# 伊方発電所 3号機第15回定期検査中に 連續発生したトラブルに関する報告書

令和2年7月

伊方原子力発電所環境安全管理委員会  
原 子 力 安 全 専 門 部 会

図 2-4 堆積物調査結果

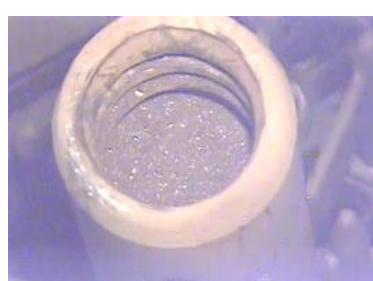
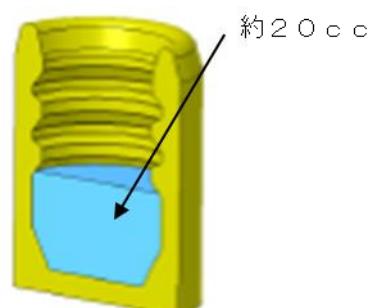
推定原因どおりかどうかにかかわらず、再発を防止できる対策であると認められるが、PWR（加圧水型原子炉）の安全性向上のためにも、スラッジの発生メカニズム解明や発生量低減について詳細調査を継続的に実施してもらいたい。

発生したマグネタイトの薄片が磁化して駆動軸接手に付着したと推定しているが、一定の大きさがあるマグネタイトの薄片が駆動軸の内部に付着することにより、制御棒駆動軸の動作に大きな影響を及ぼす可能性があるのではないか。

制御棒クラスタのスパイダ頭部にスラッジが溜まっているが、設備の腐食という面から安全性への影響はないのか。

本事象の発生メカニズムについては、作業手順、制御棒クラスタのスパイダ頭部へのスラッジの堆積、駆動軸等の観察等の事実から、不完全結合に至る様々なケースを検討し、実証試験や解析等も実施した上で特定している。また、今回講じることとした再発防止策である重量確認と位置確認により、駆動軸と制御棒クラスタの結合・切り離しの状態を確実に確認できるため、スラッジの影響の有無にかかわらず、今後、同様事象を確実に防止することができる。

本事象に影響したと推定しているスラッジについては、一次冷却系統の水質や温度等の環境下において、一般的な化学反応により生成し、安定的に存在することが知られている鉄の酸化物（マグネタイト）であることを分析結果から確認するとともに、制御棒クラスタのスパイダ頭部に堆積する現象についても、駆動軸内表面や一次冷却系統内で生成されたスラッジが堆積するメカニズムであると推定している。伊方発電所では、一次冷却系統への補給水中の鉄濃度を低く管理するなどできる限りスラッジの発生を抑制する措置を講じているが、一次冷却系統設備に使用されている材料に含まれる鉄などが元となり、PWRの運転環境下で生成されるため、発生しないようにすることは困難である。

また、スラッジの発生メカニズムは実機の設備構成を踏まえ、高い確度で理解しているものの、発生量等の詳細な調査は実施していないことから、今後は、定期検査ごとに堆積物を除去するとともに、堆積状況の観察・記録や他プラントの状況について情報収集・交換を行い、長期的なスラッジの低減に向けて、実験等で効果的な低減の方法を研究するなど知見の拡充に取り組みながら、さらなる安全性の向上に努めていく。

磁性材料を使用する設備は限定的であるため、その設備の構造や機能を踏まえると、マグネタイトがプラントの安全性に悪影響を与える可能性は低く、これまでの運転においても特に制御棒駆動軸の動作に異常が認められたことはない。

また、従来から、「1次冷却系統の浄化流量を可能な限り最大としたクラッド低減」や「プラント起動時等に制御棒動作によるクラッドの排出促進」といった対策を講じているが、さらに、今回の再発防止策として、駆動軸と制御棒クラスタの切り離し作業においては、重量確認及び位置確認を実施することとしており、これにより、磁化したマグネタイトの薄片が駆動軸内部に付着していたとしても確実に切り離しの確認ができることから、スラッジが制御棒駆動軸の動作に悪影響を及ぼす可能性はない。

の2つのケースがあると推定しているが、設備の構造上、スパイダ頭部に溜まったスラッジは、駆動軸内表面で生成したものの割合が大きいと考えている。

また、マグネタイトが生成したとしても、1次冷却系統設備の主要材料はステンレス鋼であり、水質管理された環境下においては不働態被膜が形成されるため、健全性に影響を与えるような腐食が生じることはない。

仮に今回スパイダ頭部内に確認されたマグネタイトが、全て駆動軸内表面から析出した鉄により生成したと仮定した場合であっても、鉄の溶出量は微量であり、駆動軸の健全性に影響を与えるものではない。

図3-1 事象発生概要

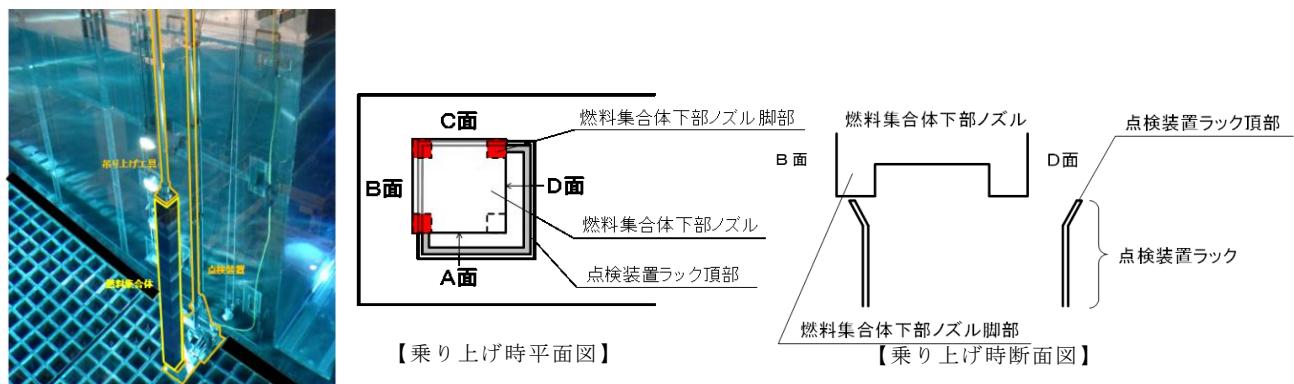
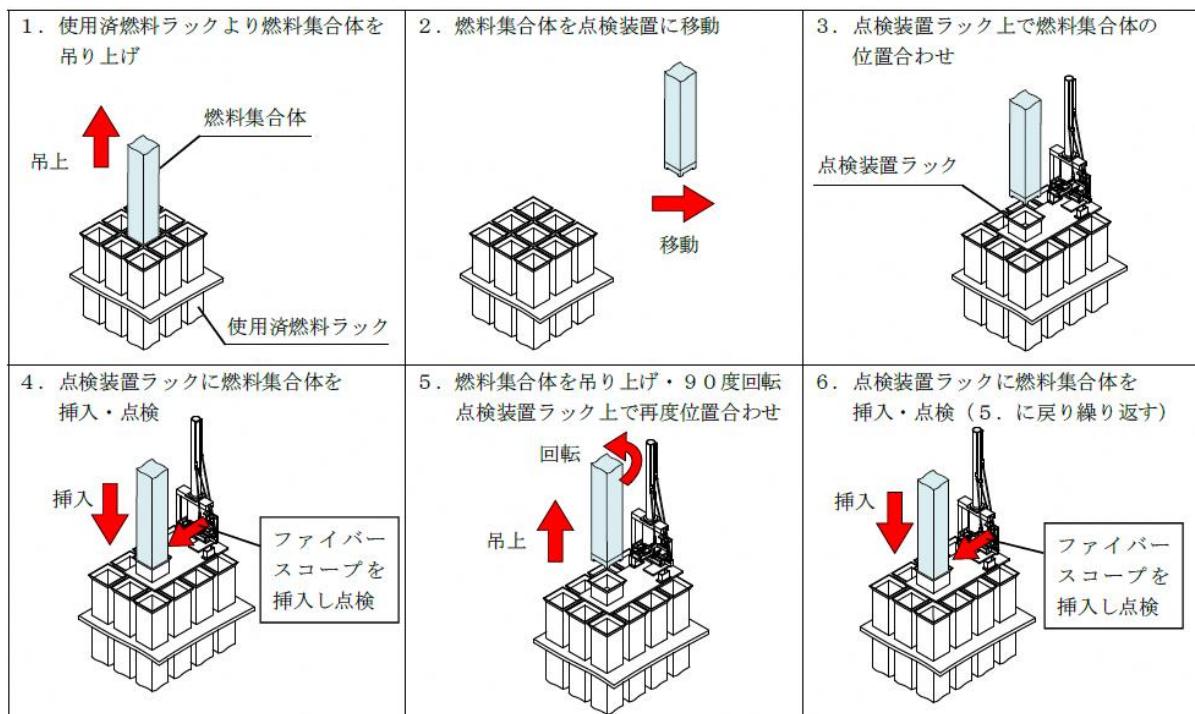
燃料集合体がラックに乗り上げた際の荷重が、燃料棒全 264 本に均一に加わったと仮定して健全性を評価しているが、荷重が均一に加わる根拠を示すとともに、必要に応じて、燃料棒のたわみや照射による脆化等も考慮して、健全性を総合的に評価してもらいたい。

今回の事象では、燃料集合体の荷重がある程度クレーンに残った状態で、鉛直にラックに乗り上げたことから、264 本の燃料棒に概ね均等に荷重がかかったと考えている。ある程度の不均等な荷重が作用した可能性も否定はできないが、均等な荷重を想定した場合の発生応力は約 3 MPa であり、未照射燃料の耐力約 600MPa に対して十分に小さいことから、燃料集合体の健全性に問題はない。

なお、燃料集合体の強度に関する部材（ステンレス鋼、ジルカロイ）は、照射により耐力等の材料強度は増加する方向であることから、照射済燃料に対する荷重評価結果（約 1,100 kg）を未照射条件で健全性が確認された荷重（約 4,100 kg）と比較することは、より厳しい評価となることに加え、ラック乗り上げ前後の当該燃料集合体の曲がり量に有意な変化がなかったことも確認している。

図3-6 点検装置ラックの開口寸法拡大

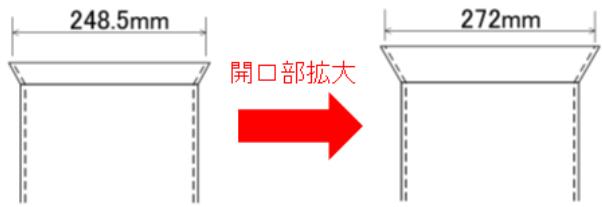
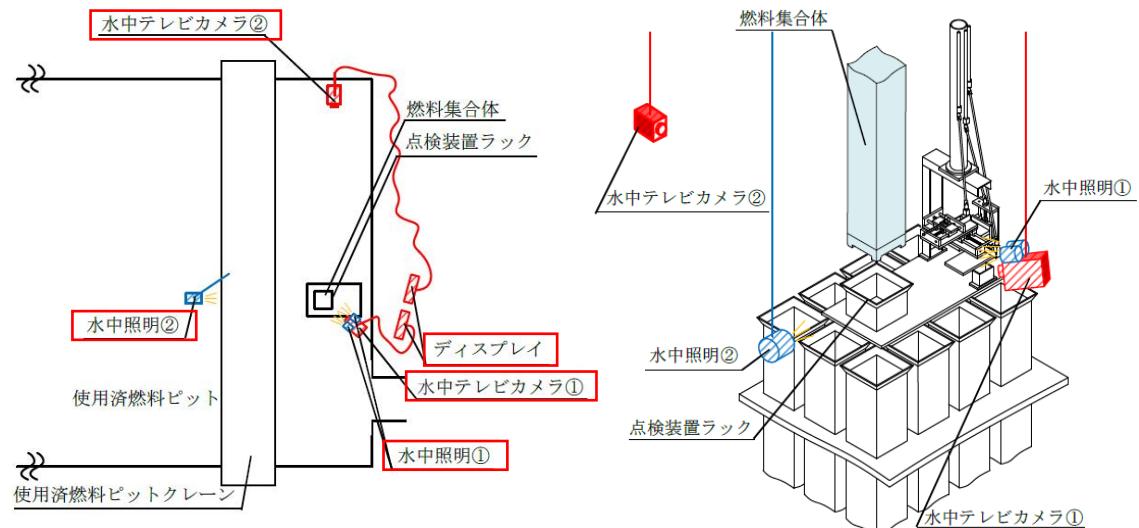
再発防止策として講じる点検装置ラック開口寸法の拡大等は、極めて原始的な対策であり、燃料集合体の移動操作の技術的改善にも取り組んでもらいたい。

技術的に高度化する対策としては、使用済燃料ピットクレーンの位置決めの自動化等が考えられるが、クレーンに吊り下げられた工具や燃料集合体には、僅かな揺れや振動等が発生するため、目視で挿入状況を確認しながら、手動によりセンタリングの微調整を行う必要があり、全工程を自動化することは困難である。

このため、燃料集合体のラック乗り上げ防止の観点から、点検装置ラック開口寸法の拡大と水中照明の設置により作業環境を改善するとともに、水中カメラの設置により、ダブルチェック体制を構築することとしている。

これらは、作業内容から判断して、最も有効な対策である。

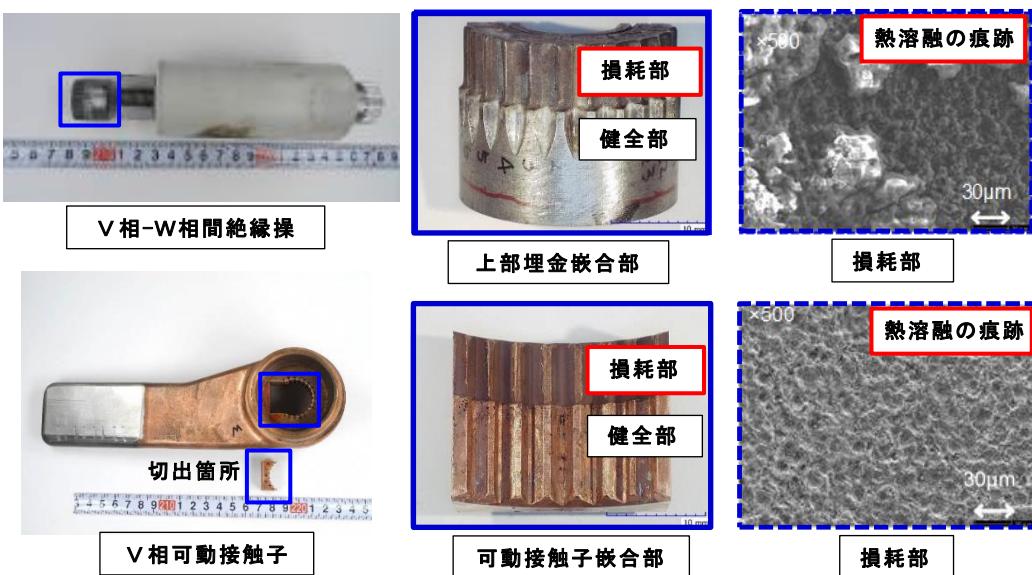
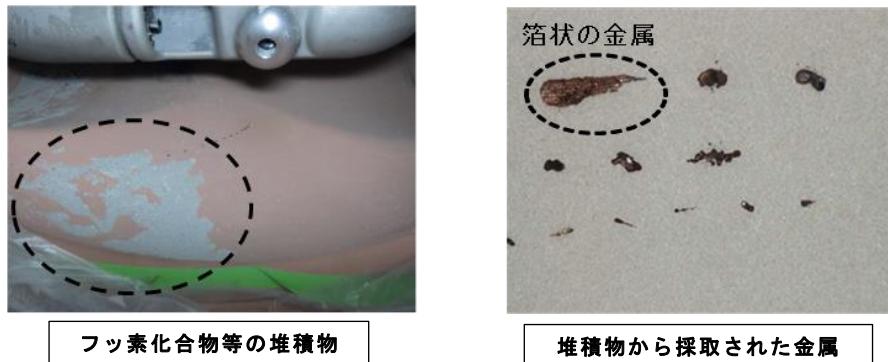
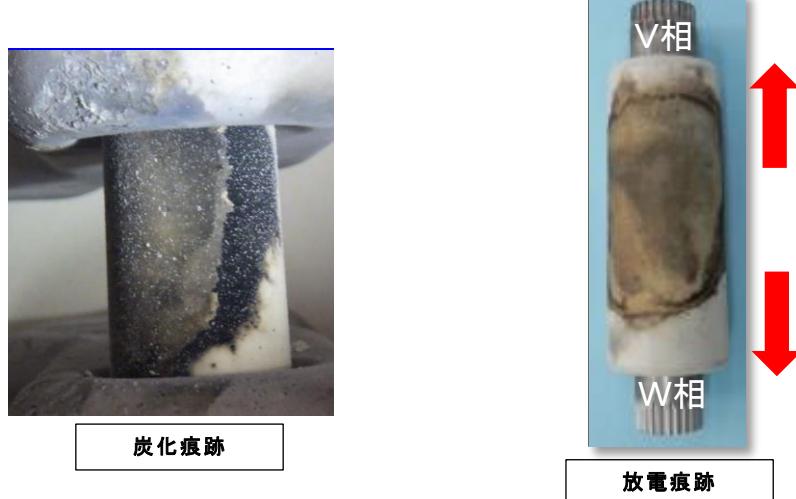
断路器の嵌合部の損耗等による短絡はめったに起こらない事象だと考えられるが、故障した機器と同一構造の断路器を調査した結果、更に2台の断路器において、短絡につながる放電の影響（フッ素化合物及び嵌合部の損耗）が確認されたことから、断路器の構造的に、本事象と同様の事象が起こり得る可能性もあるのか。

故障した機器と同一構造の断路器について、メーカに故障実績等を確認したところ、本事象と同様の短絡が起こった事例はないとのことであったが、故障した断路器の内部調査で採取された金属の成分分析や電子顕微鏡による嵌合部の表面観察等といった原因調査及びその調査結果を踏まえた実証試験（非接触状態の確認、放電試験）の結果、構造上、ごく稀に生じる嵌合部の隙間が放電溶融で拡大し、その後、動作時の擦れで発生した金属くずが高電界部に付着することにより、短絡が発生したと推定している。

このため、これまでのメーカ推奨に基づく定期的な開閉試験や絶縁抵抗測定等の点検に加え、今後は、同一構造の断路器については、同様のメカニズムによる故障が起こり得るという前提で、短絡につながる部分放電を検知するため、新たに部分放電診断を常時計測・常時記録するとともに、金属くず等の振動を確認するため、定期的に内部異物診断を実施することにより、異常の兆候の早期検知のため監視強化を行う。

また、当該断路器については、導電部、絶縁部、接触部等は優れた絶縁性能を有する六フッ化硫黄ガスを封入したユニット内に全て密閉し、外部雰囲気の影響を遮断していることから、長期間劣化せず、耐環境性に優れた信頼性の高い装置となっているものの、今回の原因調査で推定したメカニズムにより、故障が起こり得ることが判明したことから、今後、メーカとも協議しながら、恒常的な対策についても検討することとしている。

図 4-6 試験再開時の試験系統

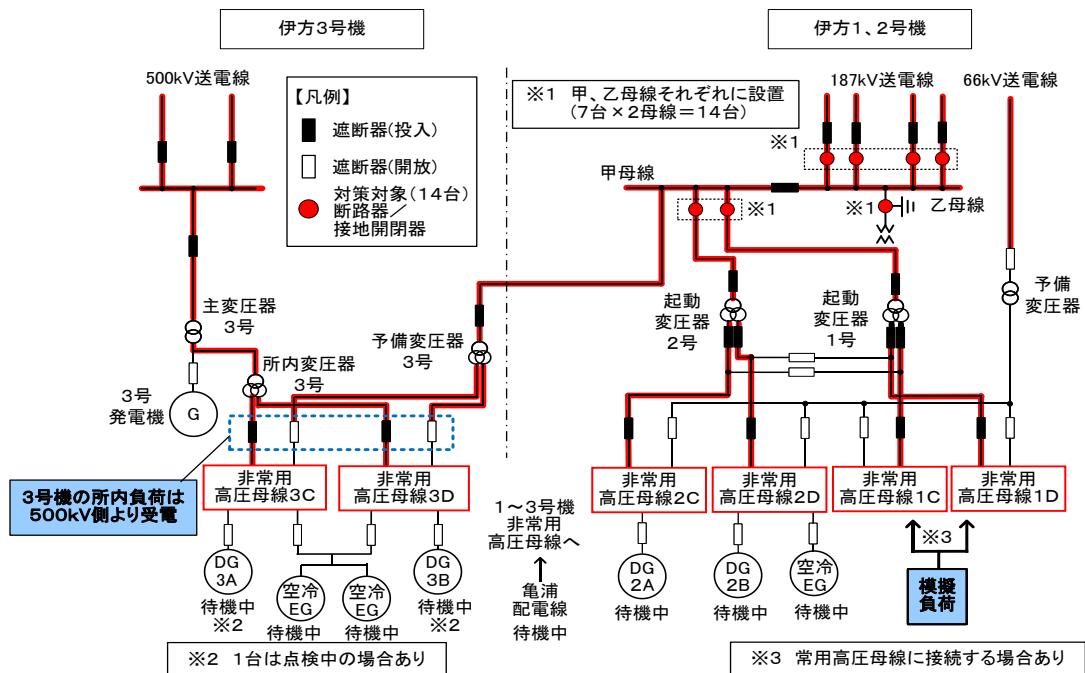
本事象においては、試験中の断路器の故障が原因で一時的に所内電源が喪失したが、今後は、機器の故障があっても、一時的にしろ1～3号機すべての電源が喪失しないように、試験方法や点検体制を見直してほしい。

今回の事象では、設計どおりに1、2号機は予備系統である66kV送電線、また3号機は起動した非常用ディーゼル発電機からの受電に自動で切り替わったが、一時的とは言え、1～3号機が同時に停電してしまったことから、今後、同試験を実施する際には、模擬負荷を使用することにより、3号機に接続しない試験系統にすることとする。また、最適な試験系統構成や負荷の状況は、プラント状態に大きく依存することから、過去の実績にとらわれることなく、試験の都度、原子力安全に係るリスクについて、確率論的リスク評価等のリスク情報を活用するなど、より幅広い観点から特定、分析評価を行い、リスク低減に係る取組みを実施していく。
